海棠湾3号C7-02-04地块项目

建筑方案优化对比图册

海南满天星旅业开发有限公司

2025年6月

修改后

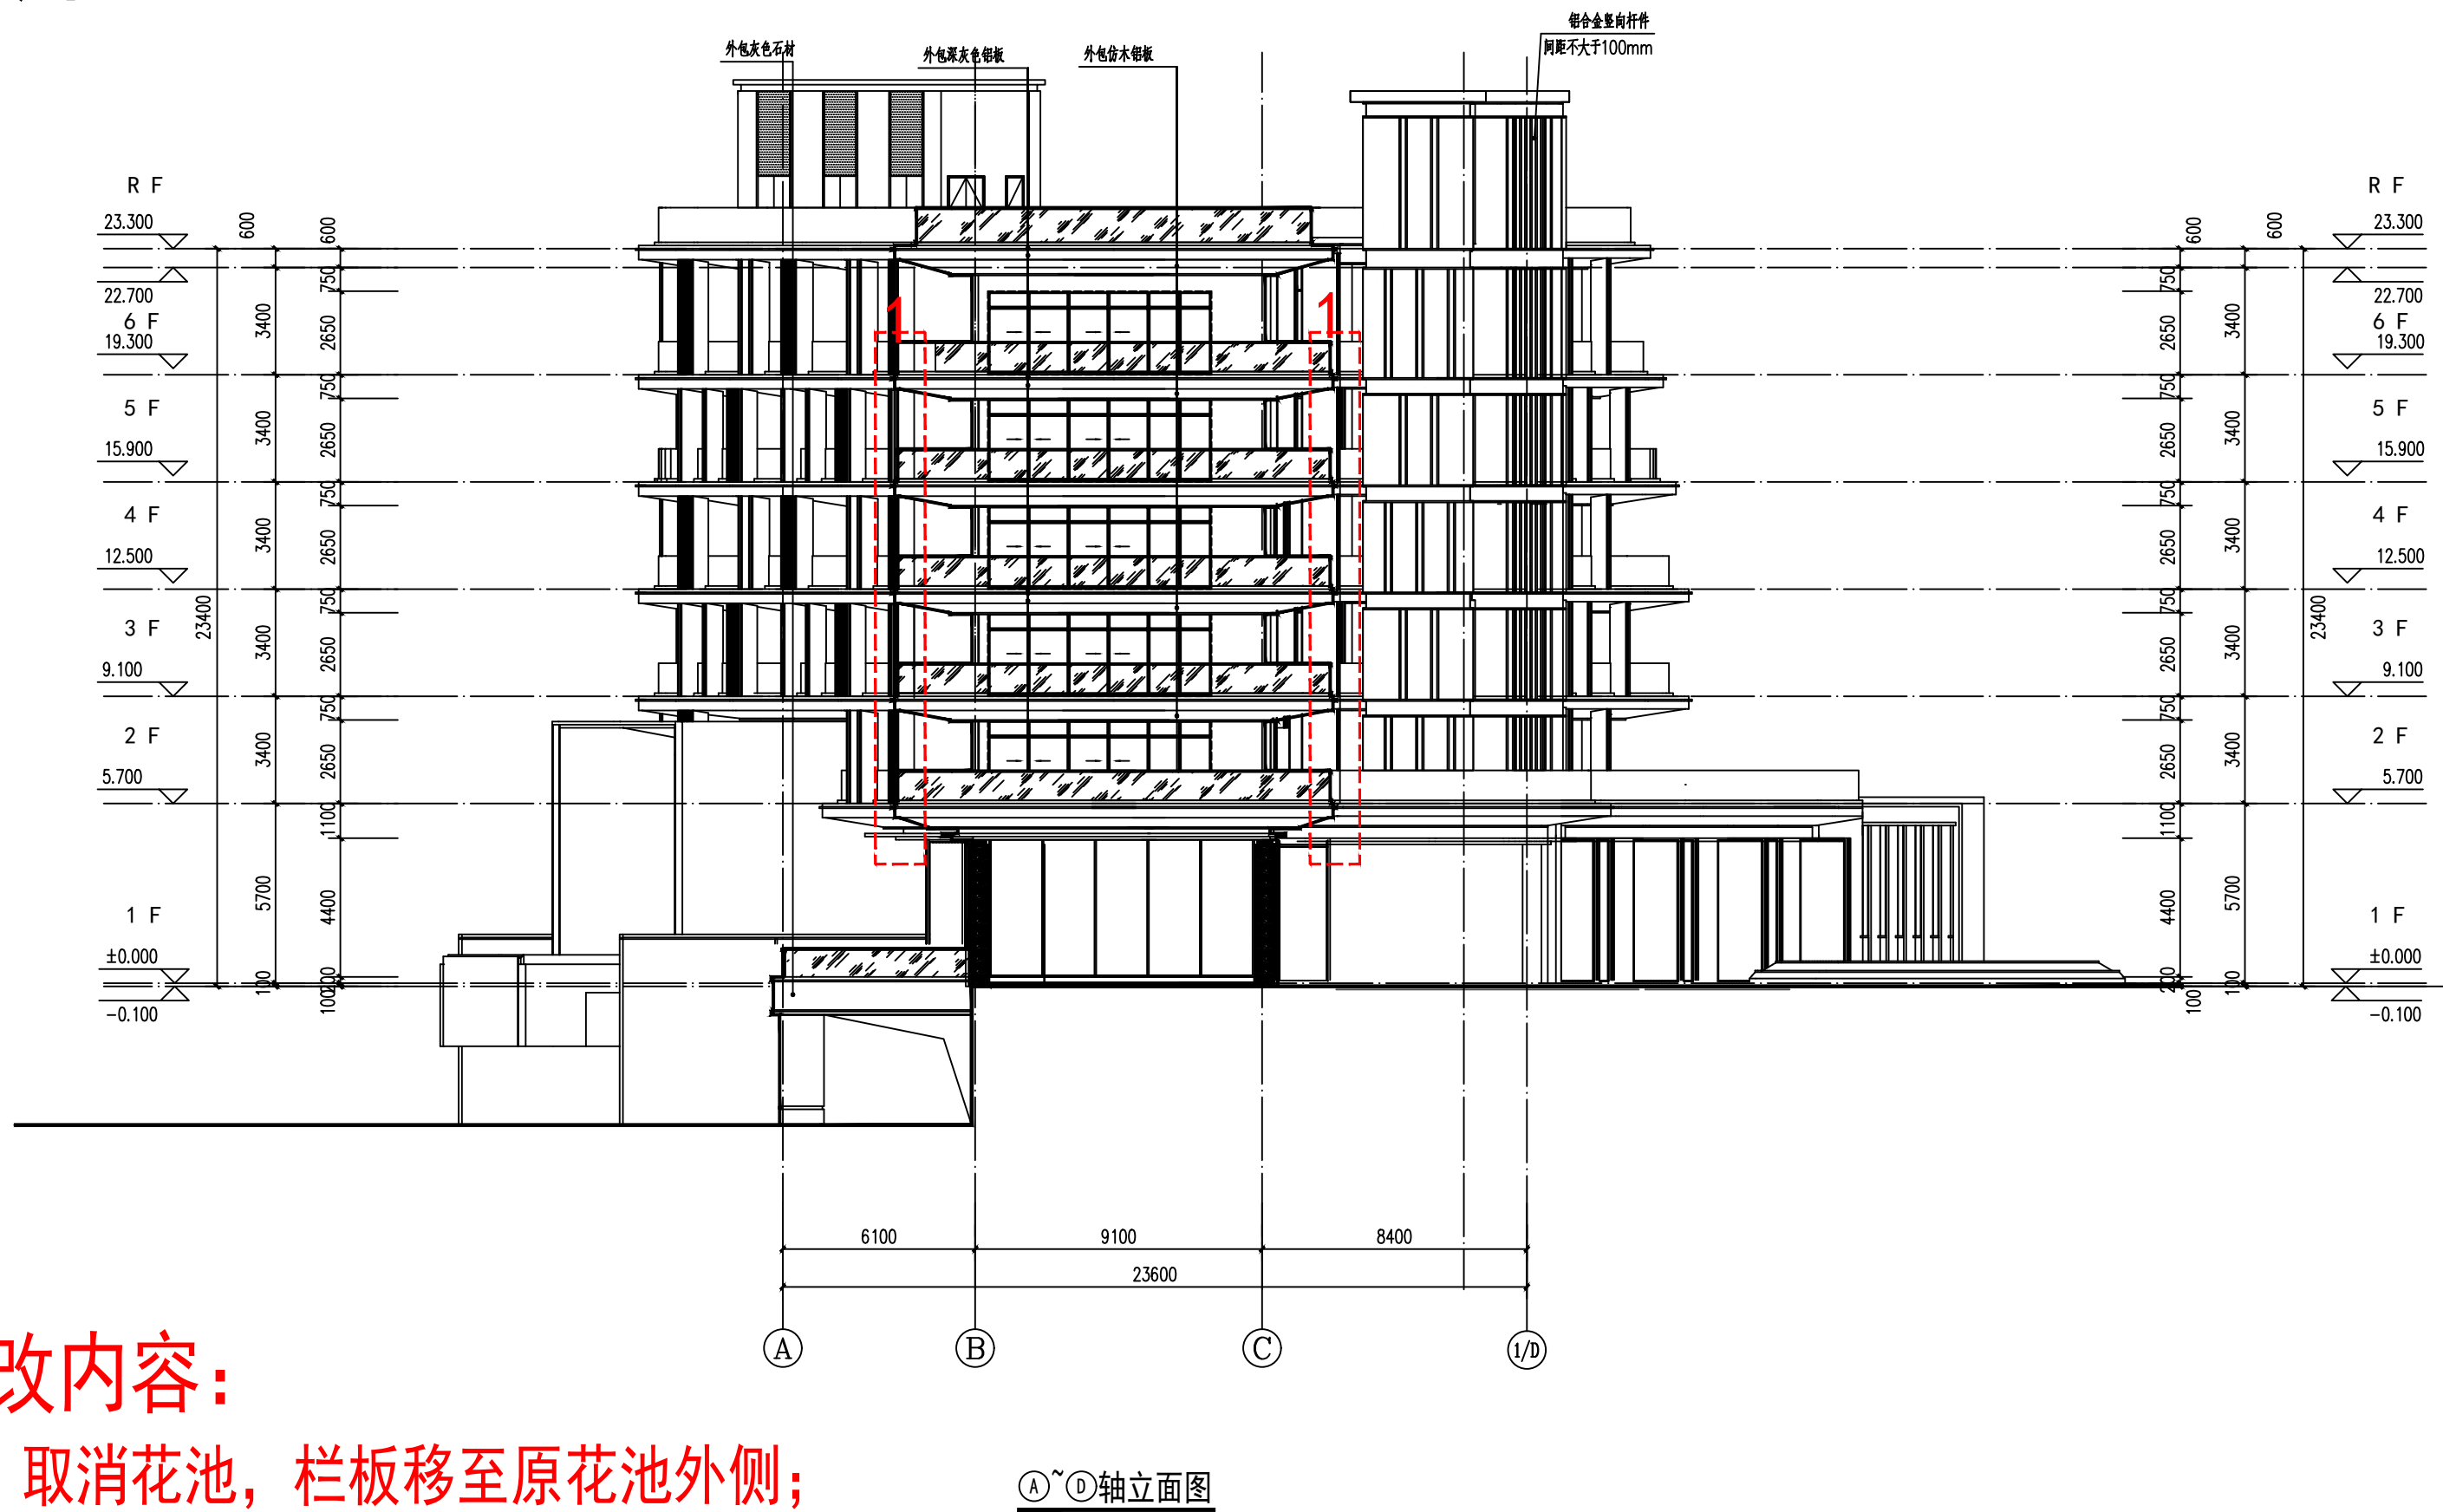
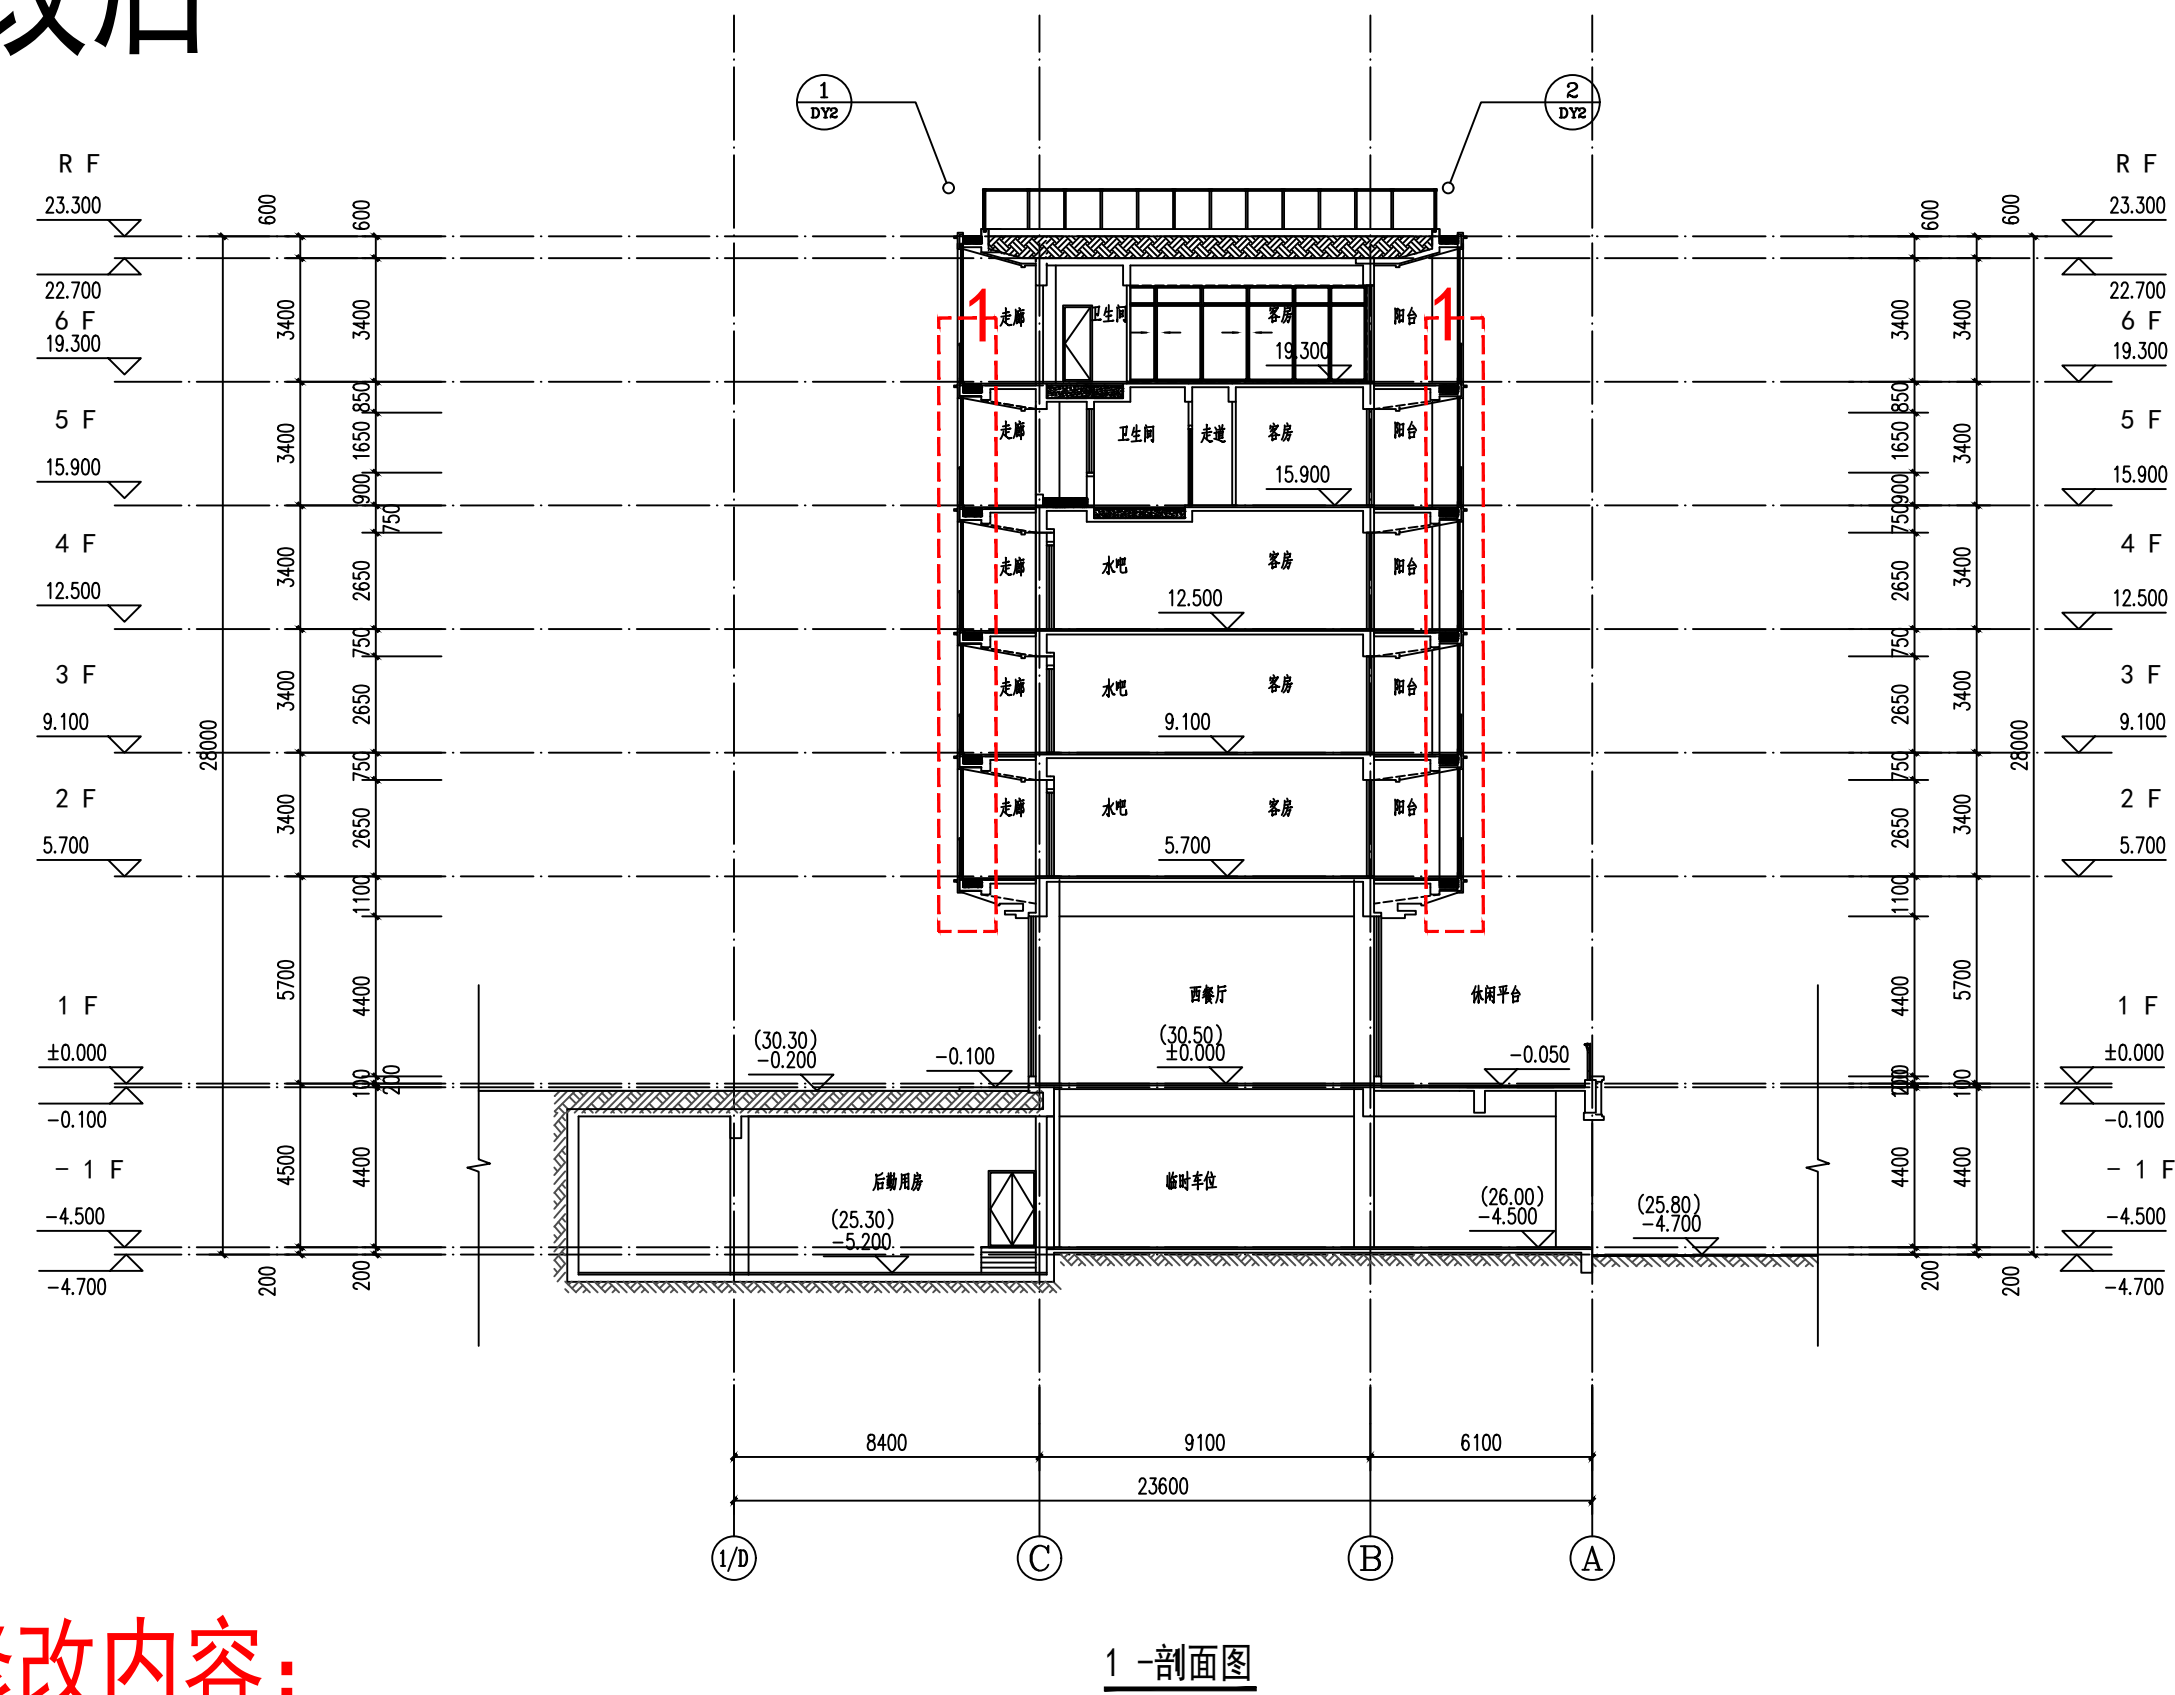
修改内容：
1、取消花池，栏板移至原花池外侧；

修改内容：
1、取消花池，栏板移至原花池外侧；
